DECRETO DEL SEGRETARIO GENERALE N.160 DEL 03DICEMBRE 2020

OGGETTO: *Aggiornamento della Carta della pericolosità idraulica, tavola PER-45-CTR, del Piano Stralcio per l'Assetto Idrogeologico del bacino idrografico Scolante nella Laguna di Venezia*

**CARTA DELLA PERICOLOSITA' IDRAULICA
PER-45-CTR** **SCALA 1:25.000**
marzo 2015

Allegato 1 al Decreto Segretariale n. 160 del 03/12/2020

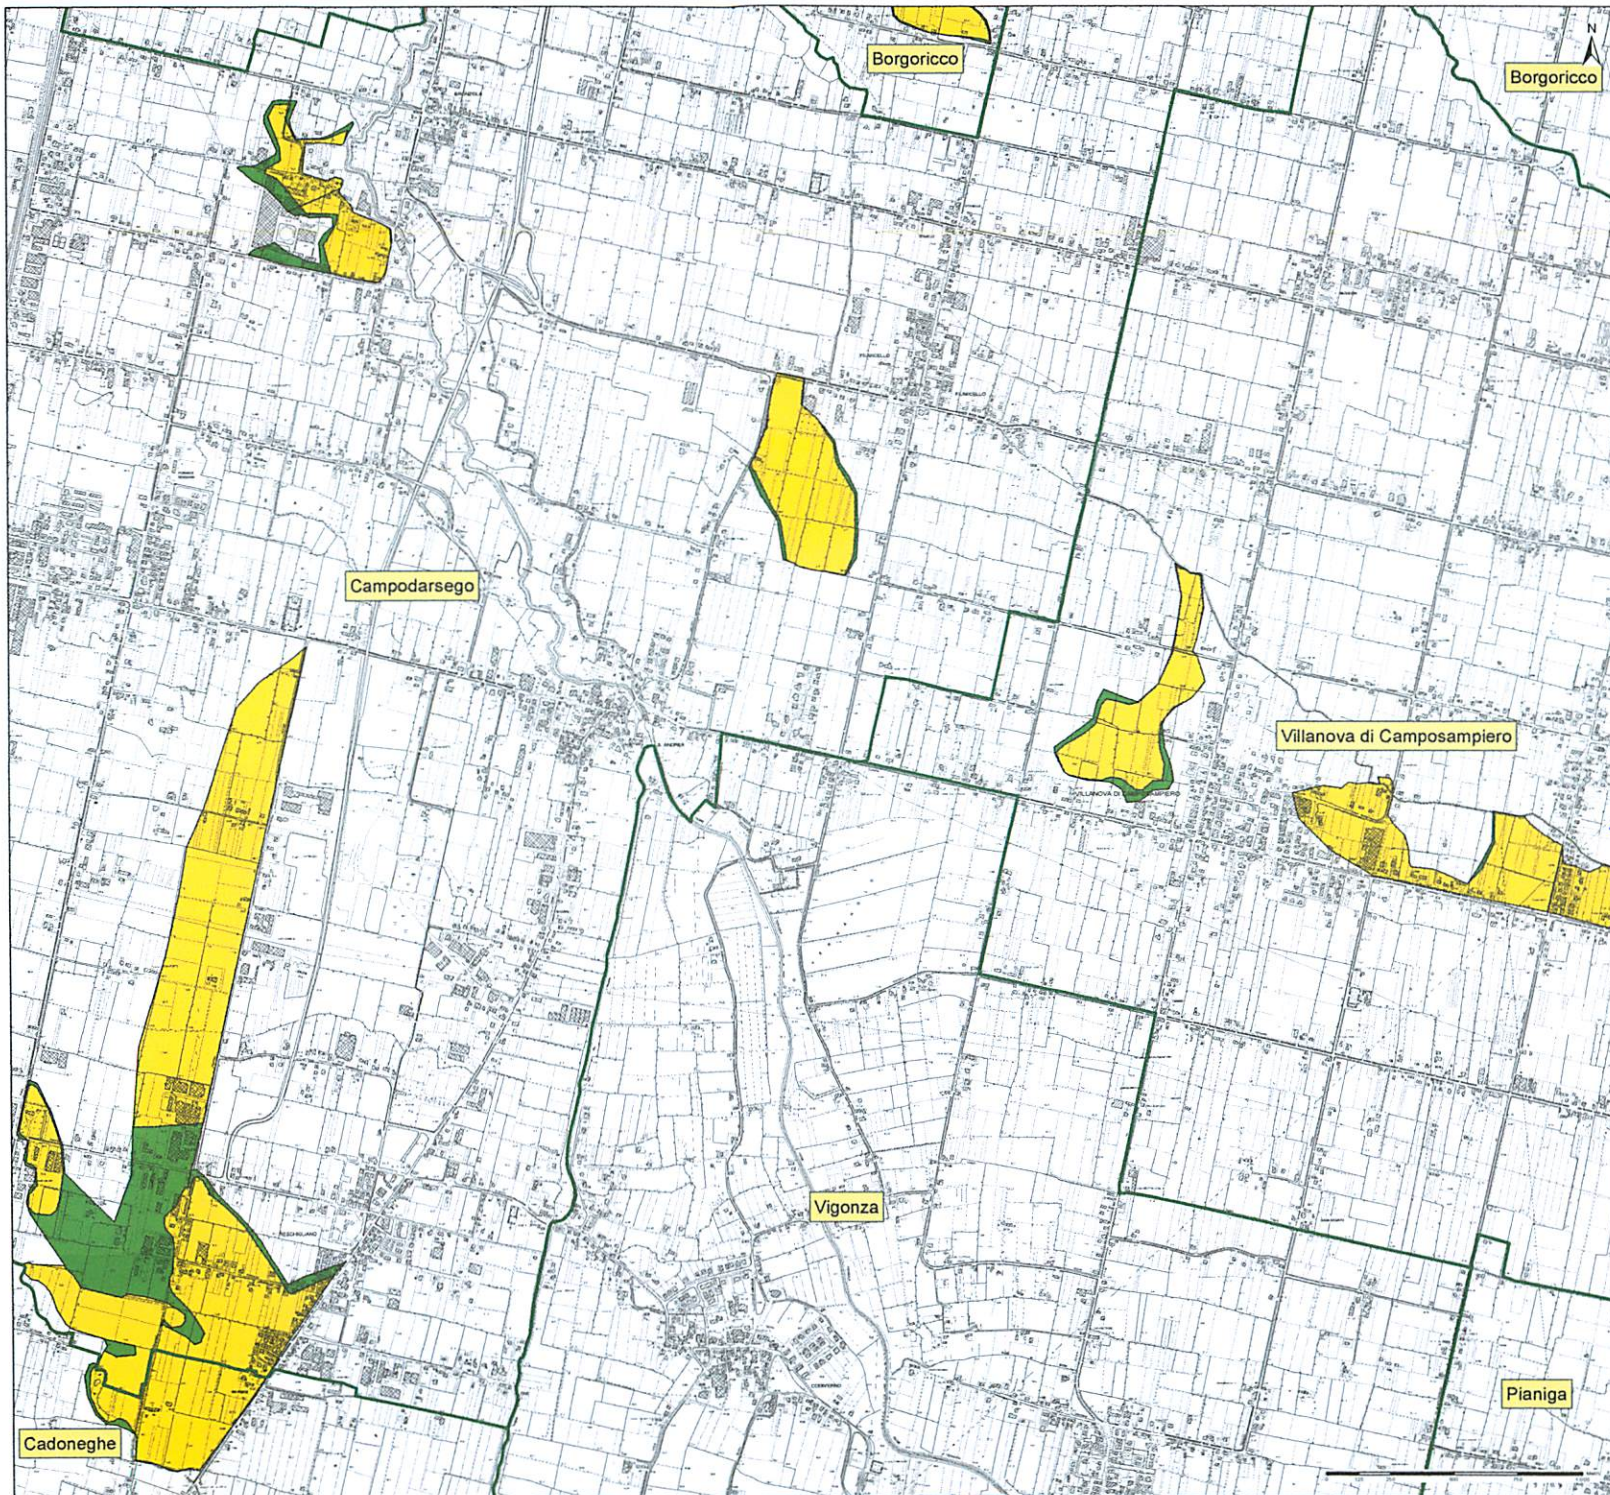
Area Larinox, oggetto di proposta di aggiornamento a cui sarà attribuita la classe di pericolosità P1 in esito alla esecuzione degli interventi di mitigazione proposti e subordinatamente alle prescrizioni contenute nel parere della Conferenza Operativa n. 26 del 21 ottobre 2020 e richiamate nel presente decreto.

- la nuova classificazione sarà subordinata alla contestuale osservanza di entrambe le prescrizioni sottoriportate:
 - a) *il previsto volume riservato all'invaso delle acque di piena, al fine di garantire l'invarianza idraulica di cui all'art. 10 del P.A.I. del Bacino del fiume del Sile e della pianura tra Piave e Livenza, dovrà essere sempre disponibile per la laminazione e non dovrà considerarsi quale volume per il soddisfacimento dell'invarianza idraulica di cui alla DGR n. 2948 del 6 ottobre 2009;*

- b) *il Comune di Campodarsego, previo accordo con il Consorzio Acque Risorgive competente sullo scolo Frattina, dovrà garantire la manutenzione dei tombini e degli attraversamenti presenti lungo lo scolo Frattina;*

Carta della pericolosità idraulica

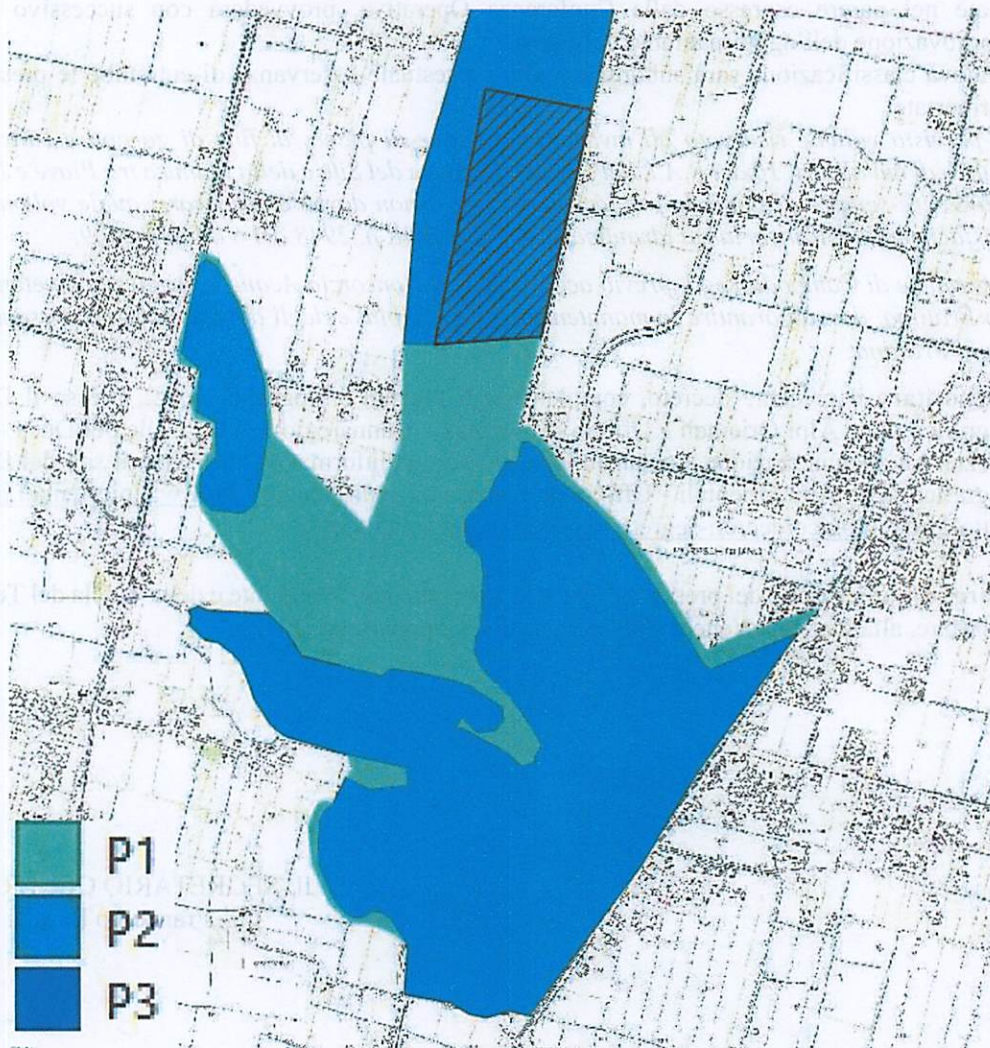
1. di **ricepire** il parere n. 3 del 14 marzo 2019 del Comitato Tecnico dell'Autorità di Bacino Distrettuale (oggi Conferenza Operativa);
2. di **aggiornare**, conseguentemente ai sensi dell'articolo 6, comma 1, lettera C e comma 4, delle Norme di Attuazione del Piano Stralcio per l'Assetto Idrogeologico dei bacini idrografici dei fiumi Isonzo, Tagliamento, Piave e Brenta-Bacchiglione, la carta della pericolosità idraulica, tavola PER-45-CTR, del Piano Stralcio per l'Assetto Idrogeologico del bacino idrografico Scolante nella Laguna di Venezia così come da allegato 1 che costituisce parte integrante del presente decreto;

MODIFICA DELLA TAVOLA 45 DEL PROGETTO REGIONALE
SECONDO QUANTO PREVISTO DALL'ART. 6,
COMMA 1, LETTERA C, DELLE NORME DI ATTUAZIONE DEL PAI
DELL'AUTORITA' DI BACINO DISTRETTUALE,
SECONDO LE DIRETTIVE DELLA CONFERENZA OPERATIVA
APPROVATE NELLA SEDUTA DEL 17/09/2019
